CÂMARA MUNICIPAL  
**PAREDES**

**EXTRATO DE DELIBERAÇÃO DA ATA DA REUNIÃO ORDINÁRIA DA CÂMARA MUNICIPAL REALIZADA EM 2021/04/01**

**10 - SINALIZACAO VERTICAL, E HORIZONTAL, EM DIVERSAS VIAS, NA FREGUESIA DE PAREDES (CASTELÕES DE CEPEDA) - PARA DISCUSSÃO E VOTAÇÃO**

**Assunto:** Sinalização vertical, e horizontal, em diversas vias, em Castelões de Cepeda, na freguesia de Paredes

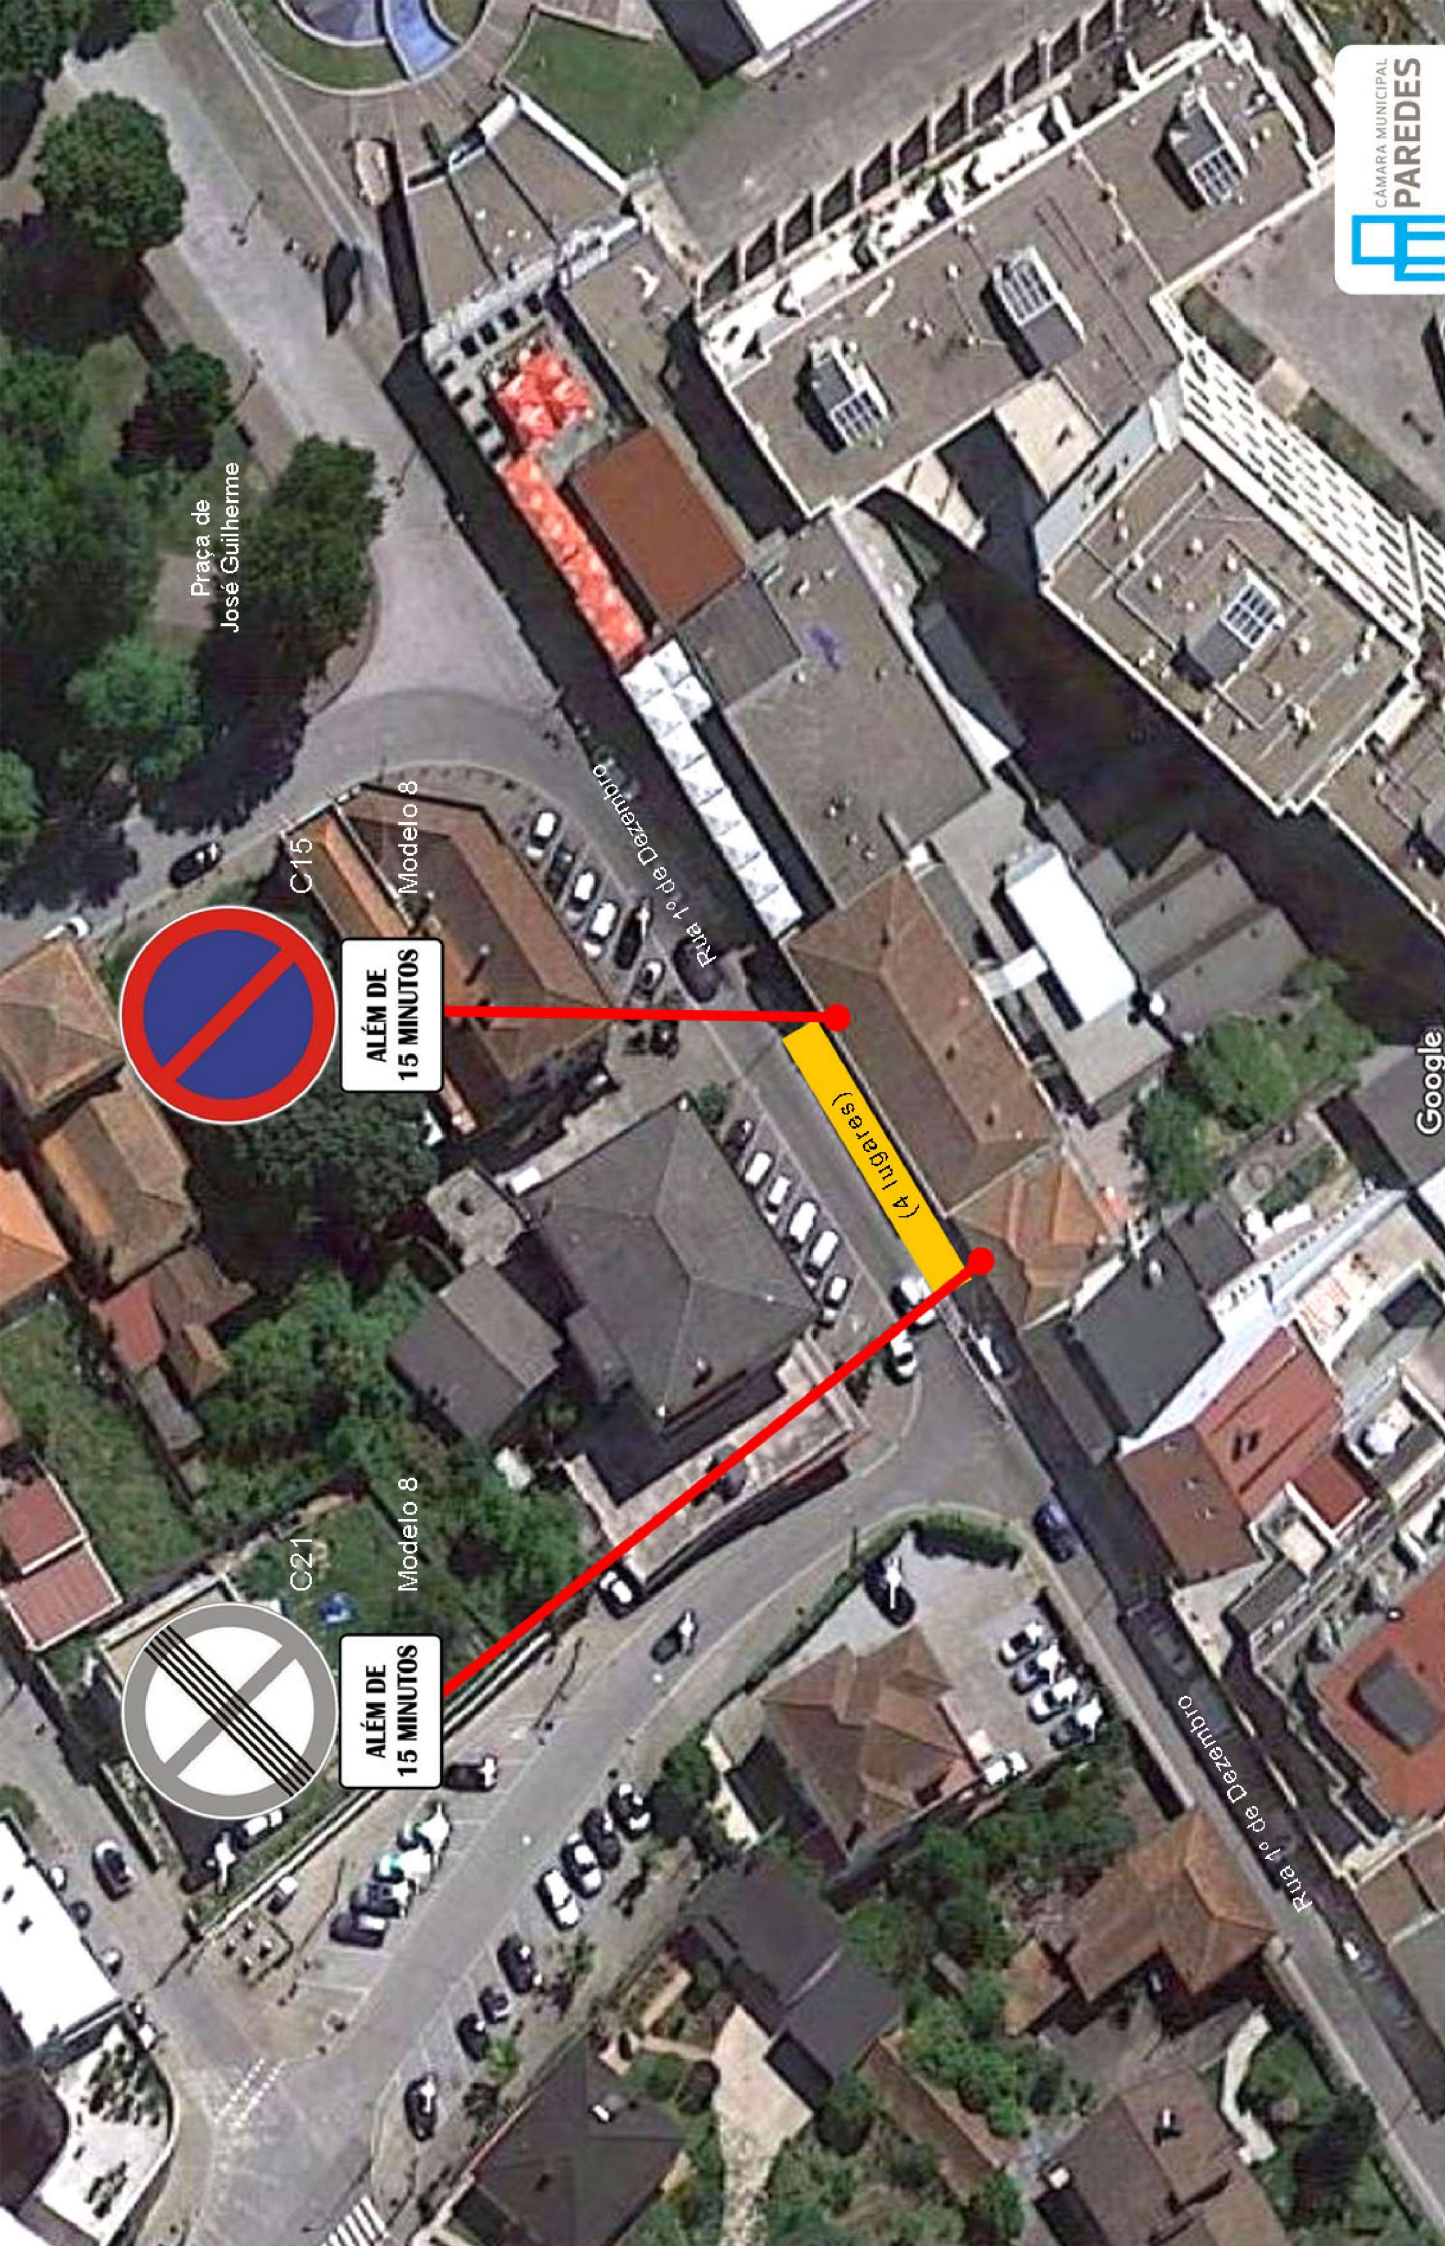
Exmo. Senhor Presidente, Dr. Alexandre Almeida, Pronunciando-me apenas em relação à Rua 1.º de Dezembro e em benefício do comércio local, proponho que o presente assunto seja remetido aos órgãos executivo e deliberativo, com proposta de reserva de 5 lugares de estacionamento proibido com tempo máximo de estacionamento de 30 minutos e a respetiva sinalização vertical, em vez dos 4 lugares e 15 minutos, propostos na informação.

Exmo. Sr. Presidente, Dr. Alexandre Almeida, Sr. Chefe da DPM, Senhor Comissário Soares Silva, para informar se existe algum inconveniente ou impedimento ao nível do trânsito, para a colocação na Rua 1.º de Dezembro de um sinal de trânsito que proíba o estacionamento além dos 30 min (em vez dos 15 min propostos), bem como a possibilidade de ocupação de 5 lugares de estacionamento se houver espaço para o efeito (em vez dos 4 propostos).

1. Considerando que na Rua 1.º de dezembro, entre o Minipreço e até á Ourivesaria, existe uma extensão contínua de lugares de estacionamento dentro da zona de estacionamentos de duração limitada, aparentemente, correspondentes a 5 lugares de estacionamento, não obstante, por vezes já se ter constatado a existência de 6 veículos ali estacionados (os lugares não estão demarcados, daí a dificuldade em precisar).

2. Considerando o acima referido, não se vê qualquer inconveniente para o trânsito, nem para a sua gestão, que todos aqueles lugares pudessem ficar afetos ao regime de estacionamento de duração limitada, mas com restrição ao limite temporal permitido de estacionamento naquele troço, por forma a reforçar a rotação de estacionamentos, por forma a responder melhor à procura de lugares estacionamentos no local.

3. Assim sendo, não se vê inconveniente na reserva dos lugares no troço acima referido, ainda que dentro de uma ZEDL, mas com um regime diferenciado de tempo máximo de estacionamento permitido, reduzido a 30 minutos, desde que devidamente sinalizado.

**CÂMARA MUNICIPAL DE PAREDES**  
 Sinalização vertical na Rua D. Afonso Henriques  
 Castelões de Cepeda - Paredes  
 Sinalização vertical de trânsito proibido em dias de feira

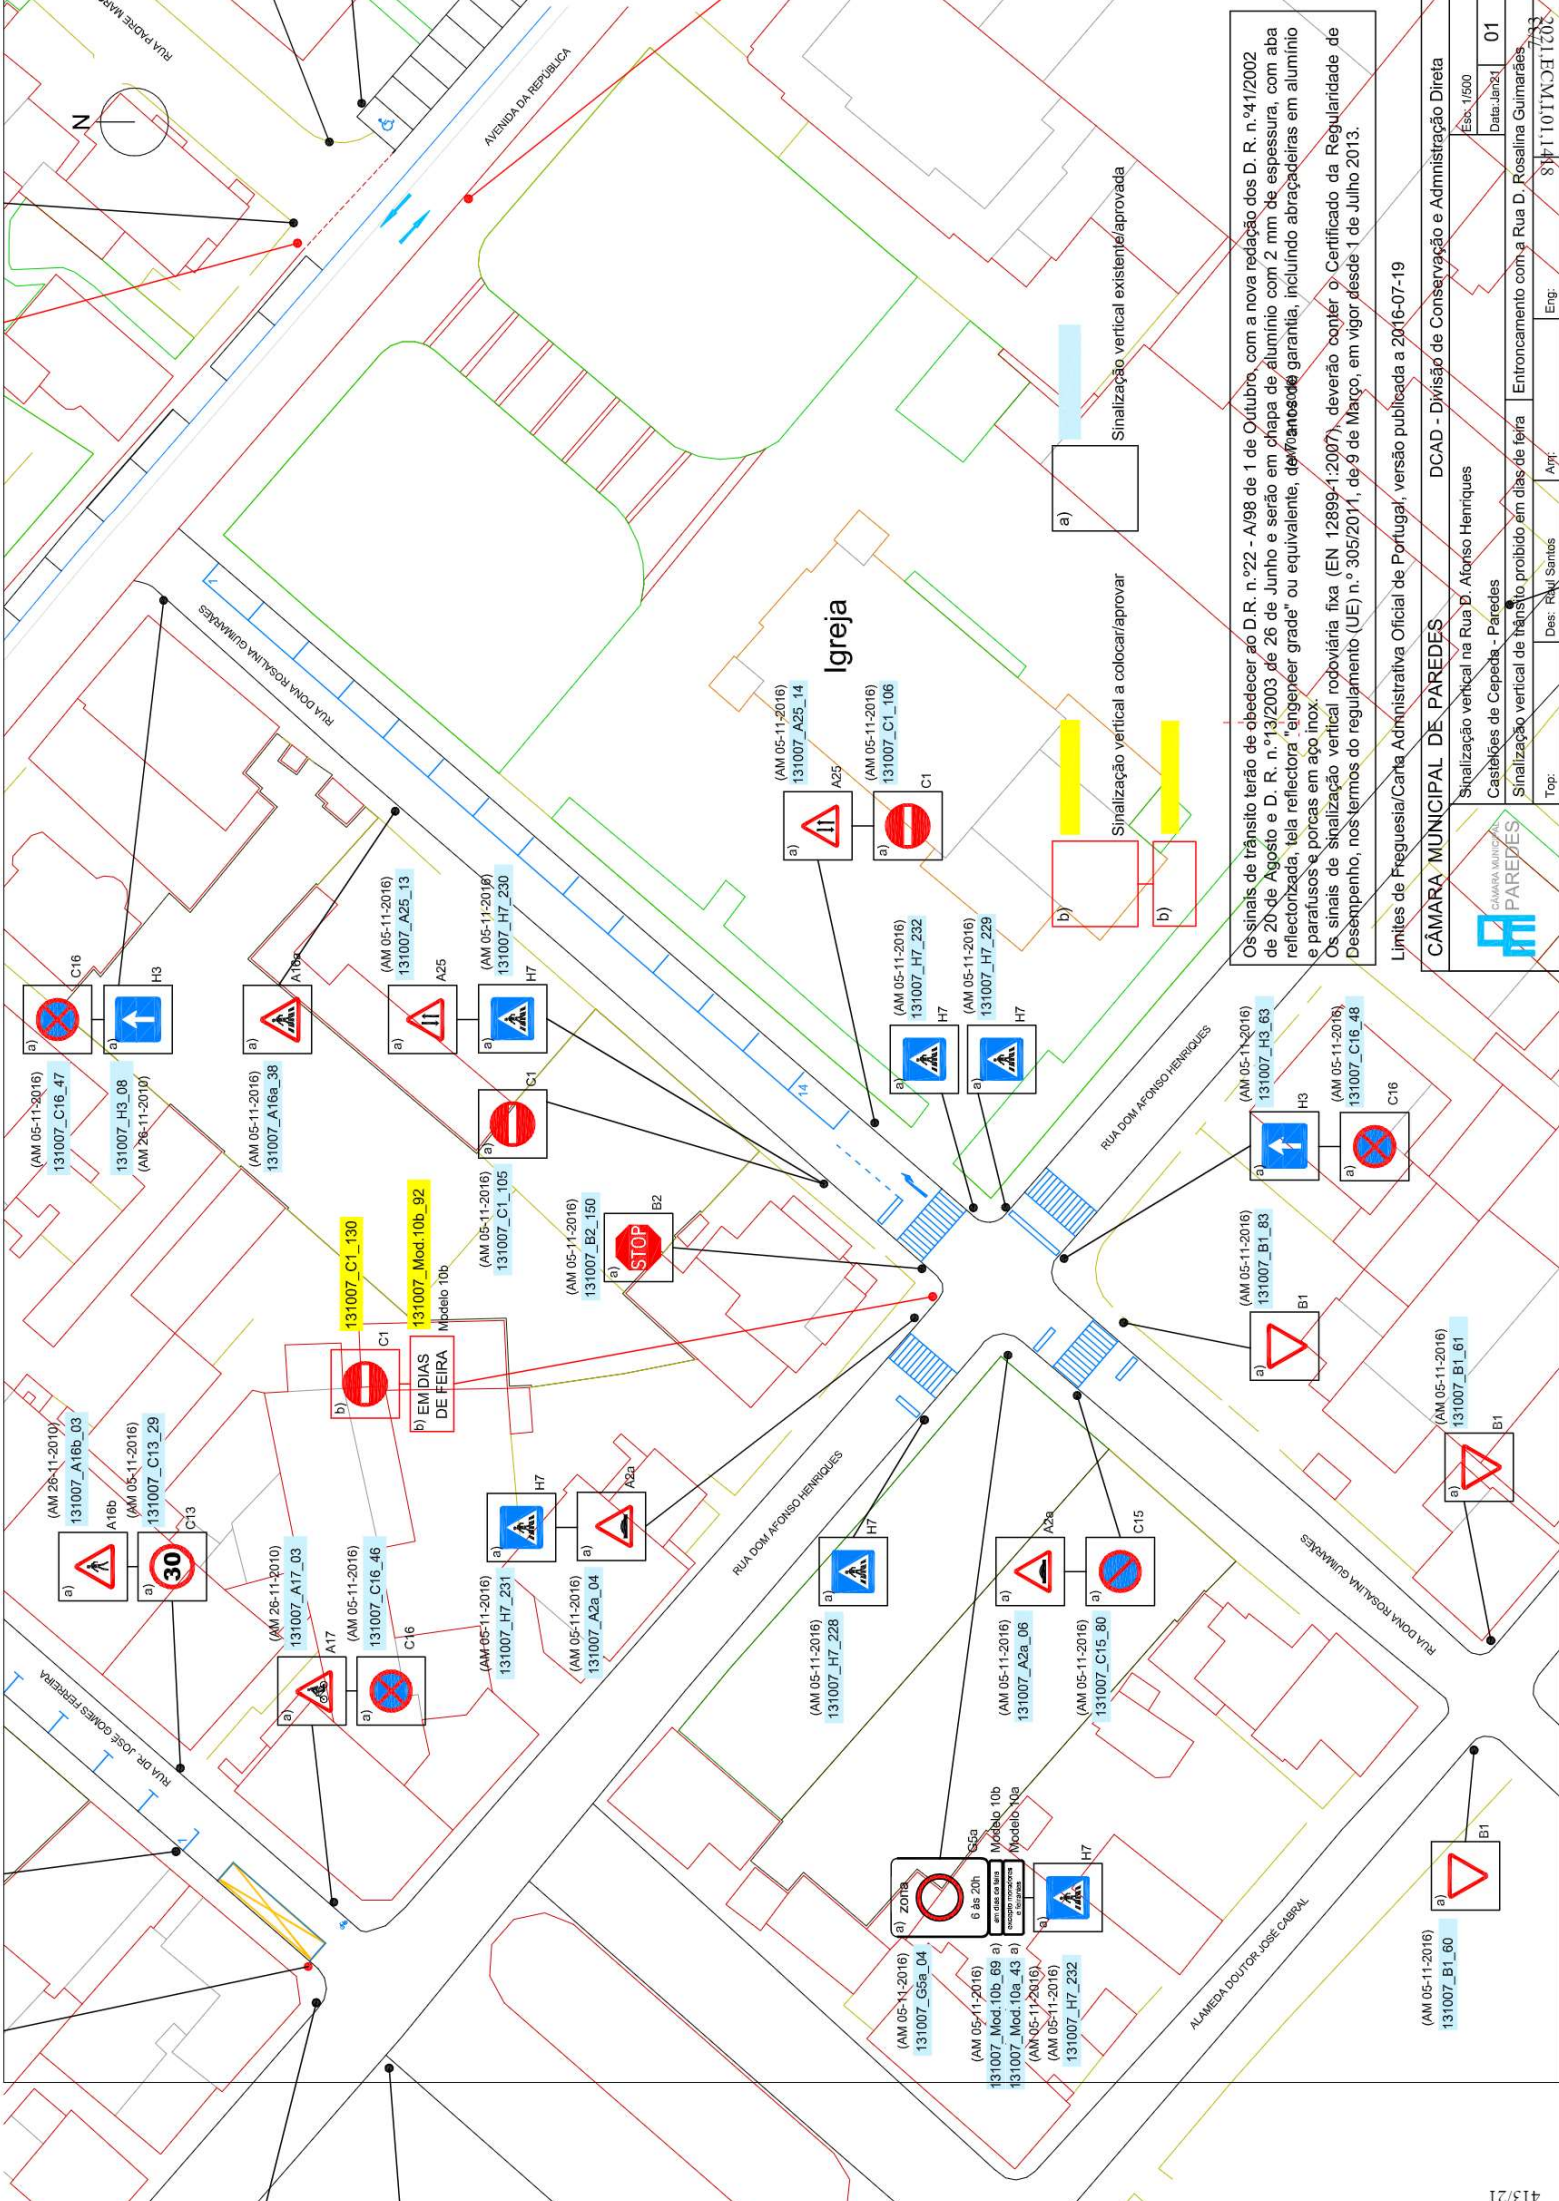
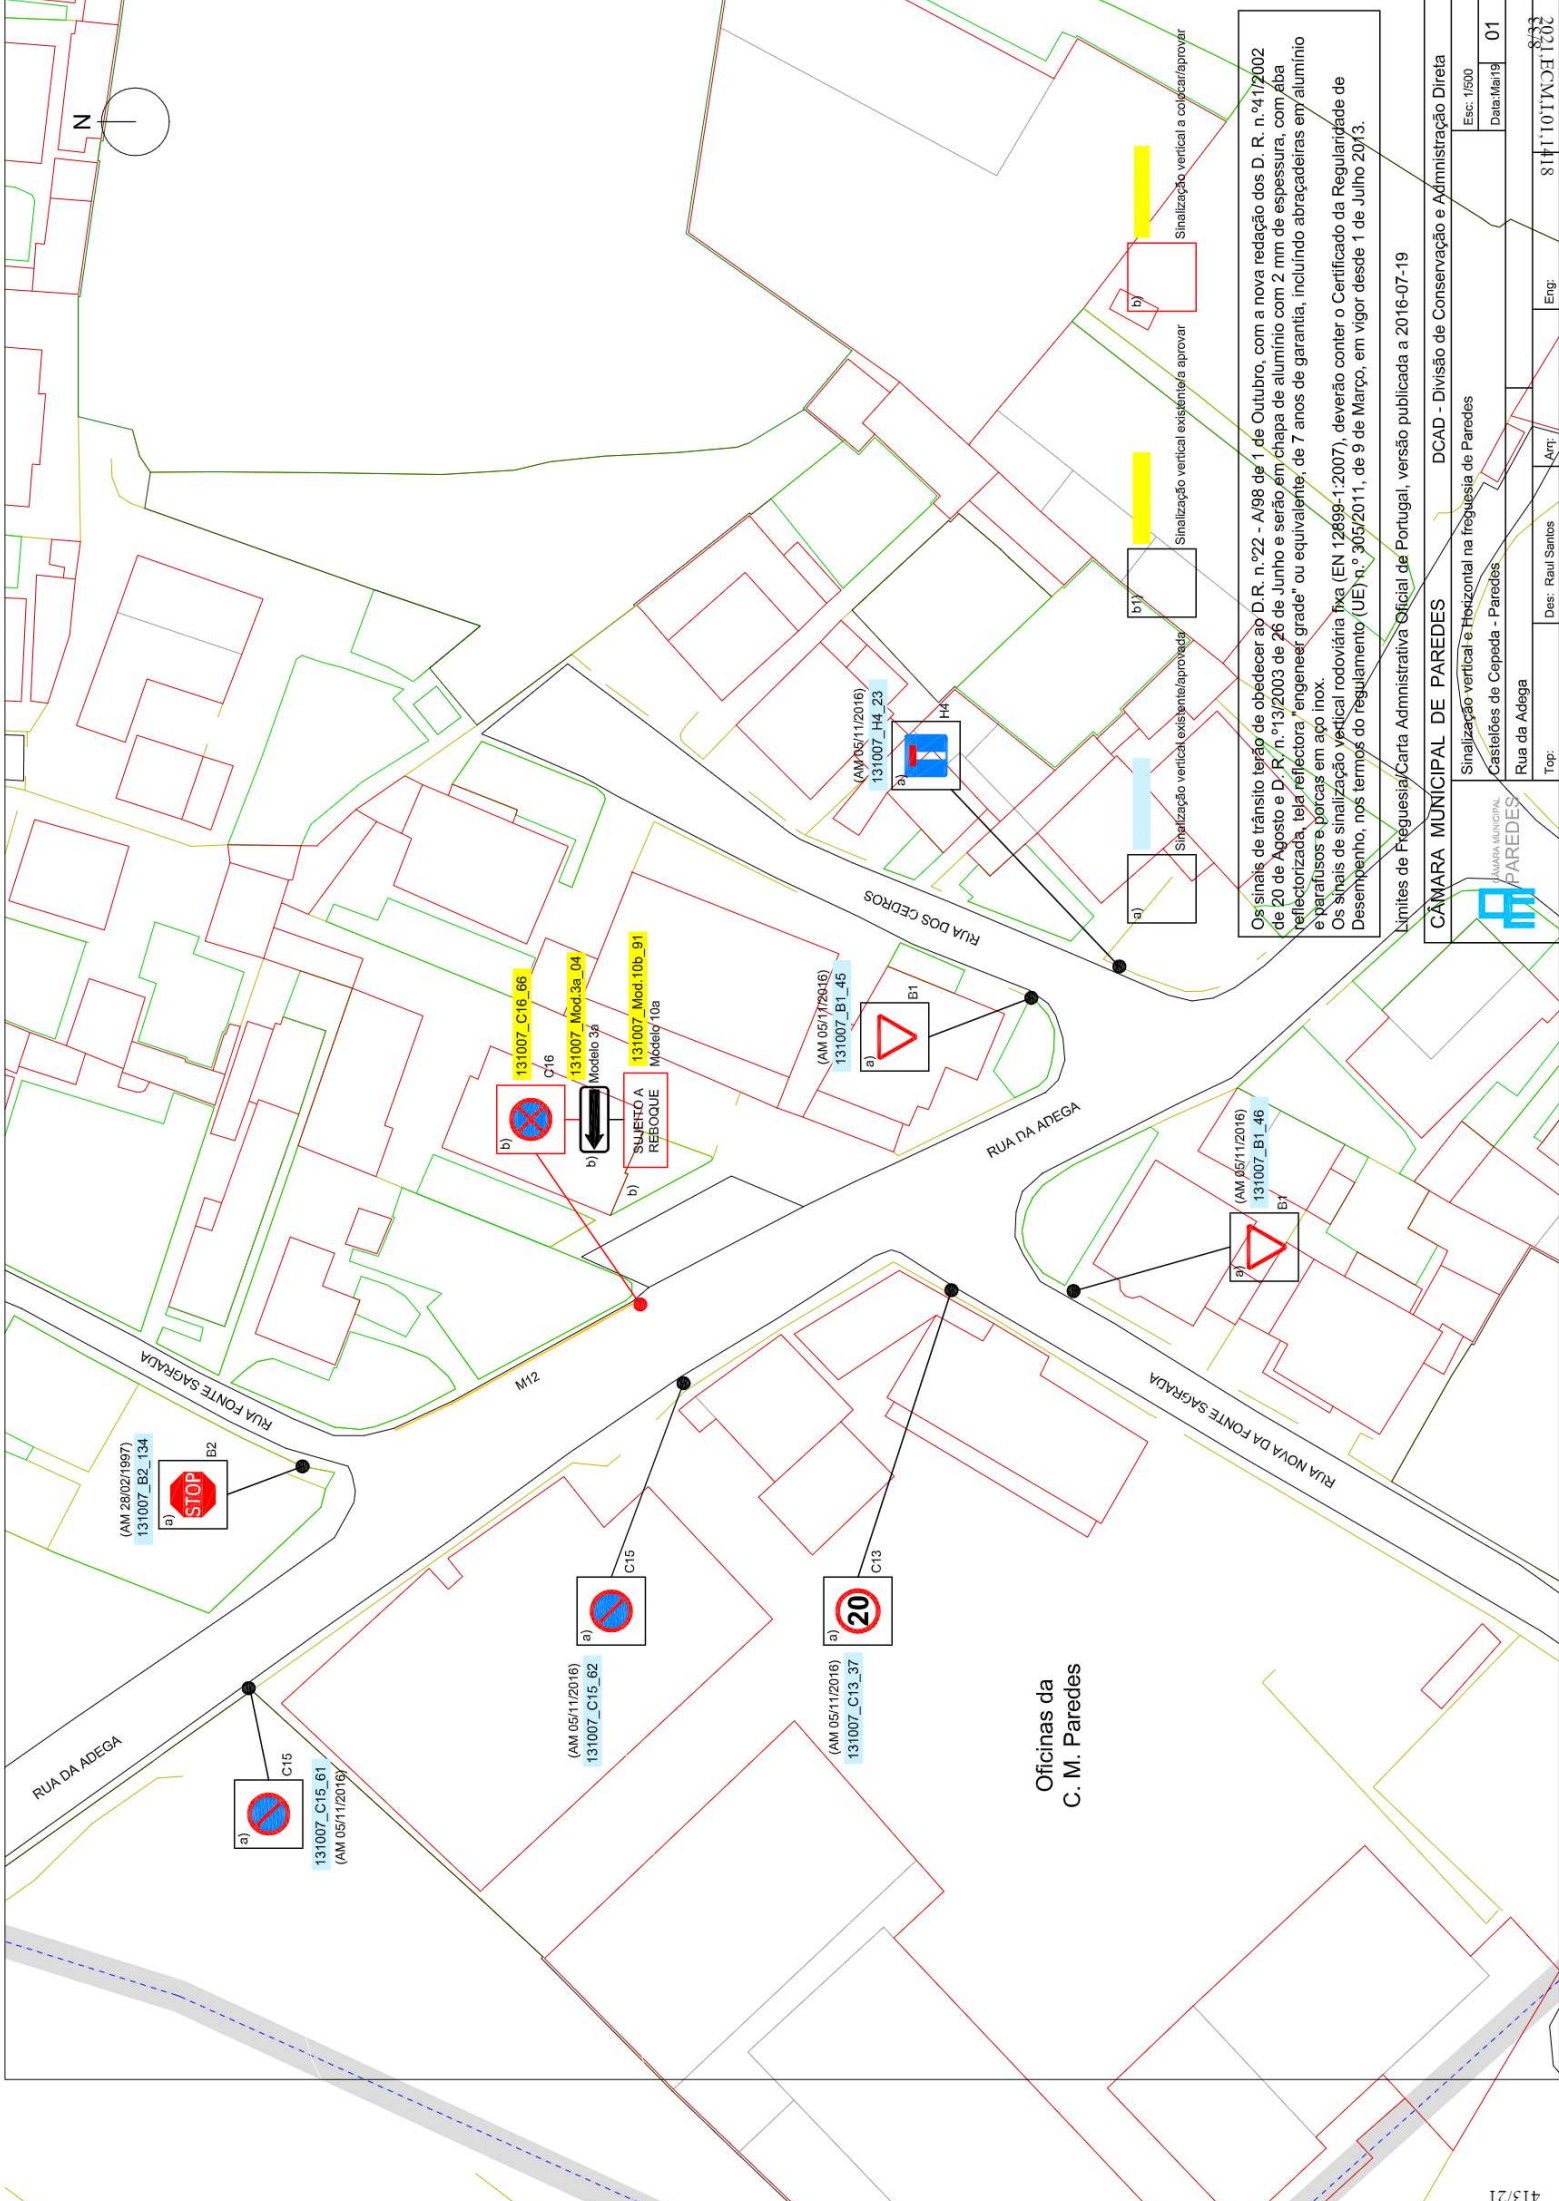
**Analisada a proposta de sinalização vertical acima referida, concordo com o teor da mesma, pelo que nada tenho a opor à sua concretização.**
